KUR 設工認(中央管理室の機能移転、火災対応機器・放送設備の設置)に係るコメント回答

令和 4 年 8 月 18 日
京都大学複合原子力科学研究所

令和 4 年 4 月 28 日の審査会合におけるコメント 1 について回答する。

(KUR 申請書)参考図 35 放射線管理施設の信号系統

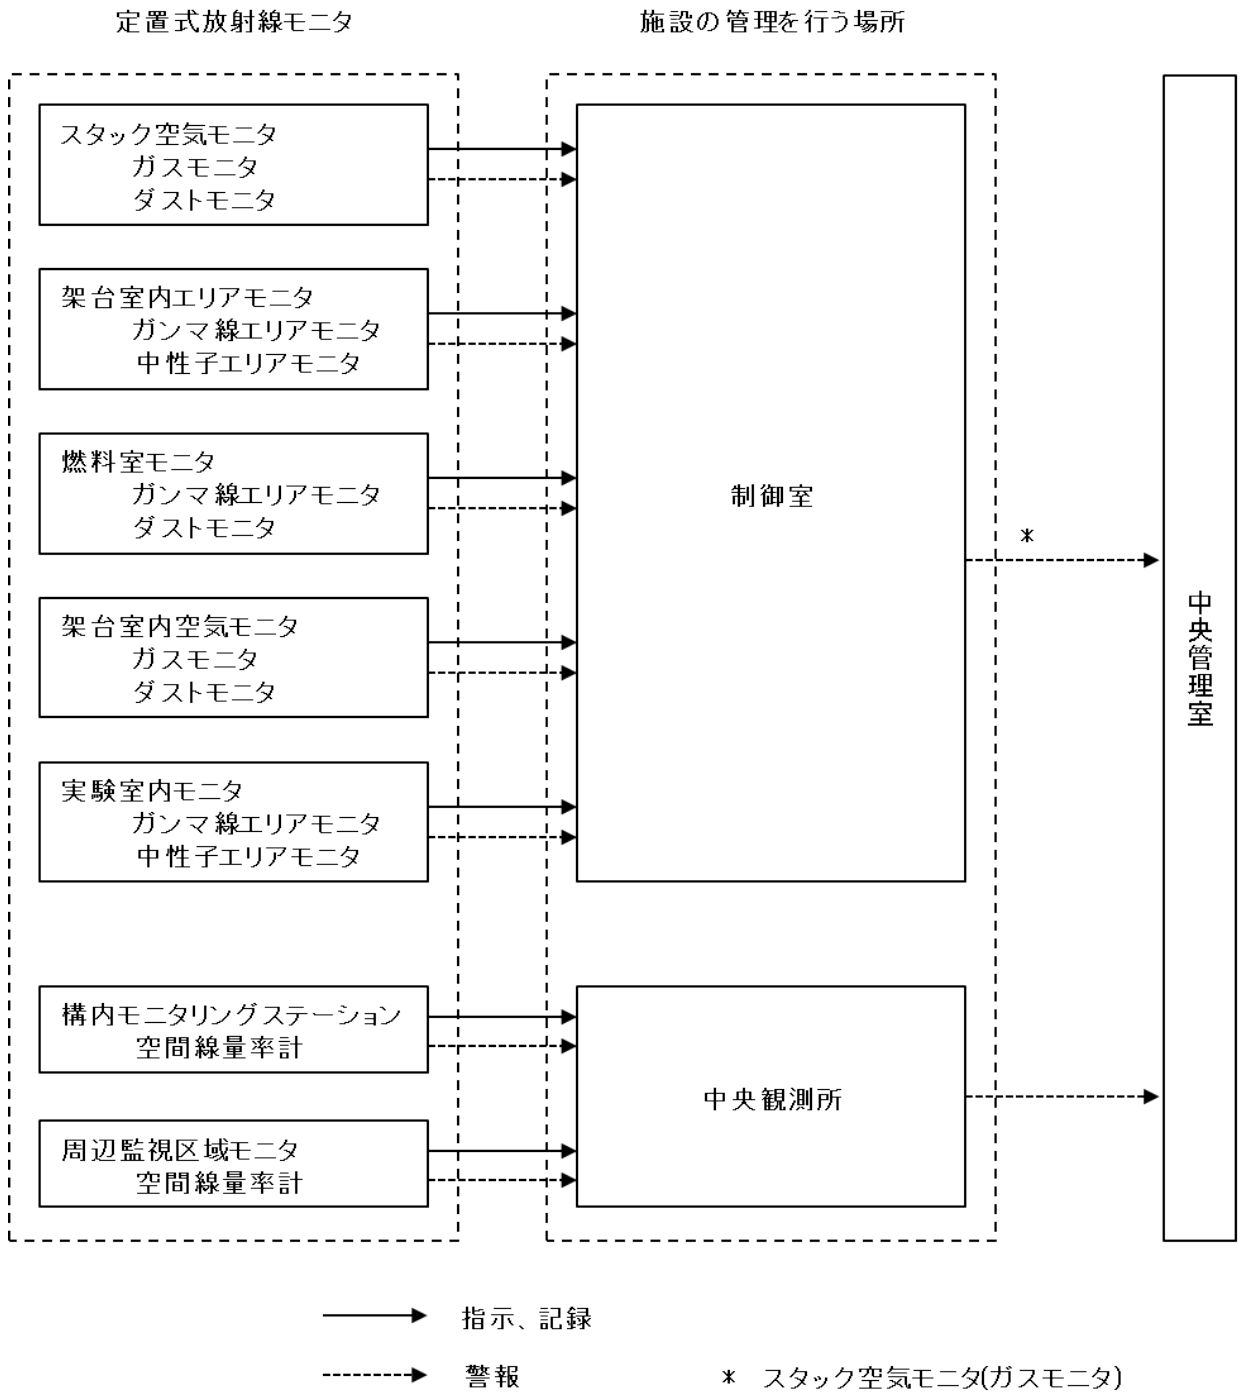
<コメント 1>

4 月 28 日の審査会合で示された、新研究棟に移設する中央管理室の機能に対する規制要求事項に漏れがないか明確にするため、次の観点から整理すること。

- ① 許可基準規則に係る要求事項(許可基準規則第 12 条(安全施設)に該当する場合は、併せてその位置づけを整理)
- ② 技術基準規則に係る要求事項

①及び②について、表 1 から表 3 のとおり整理した。その結果、①については、中央管理室の機能の一部は MS-3 に該当するが、MS-1、2 に該当するものはない。したがって、中央管理室を移管する新研究棟の耐震クラスは、耐震 C クラス相当としている。

なお、中央管理室の機能の一部が MS-2 に該当するものとも考えられる(表 1 の No. 3、4、6、7、8、9)が、いずれも、運転中の監視や緊急時の対応であることから、中央管理室への要求ではなく、運転中に運転班員が常駐している原子炉制御室や、緊急時の対応(非常用排風機の操作)として、非常用排風機が設置されている排気機械室(原子炉棟)に求められているものとする。

①及び②について整理した結果、本設工認における適合対象条文として第 26 条(核燃料物質貯蔵設備)及び第 31 条(放射線管理施設)が追加、第 37 条(原子炉格納施設)が除外(添付資料 4)となった。また、中央管理室が有する全 21 機能のうち 5 つの機能(表 1 の位置づけ③)については、許可基準規則及び技術基準規則の適合性の観点から必要なものではない。
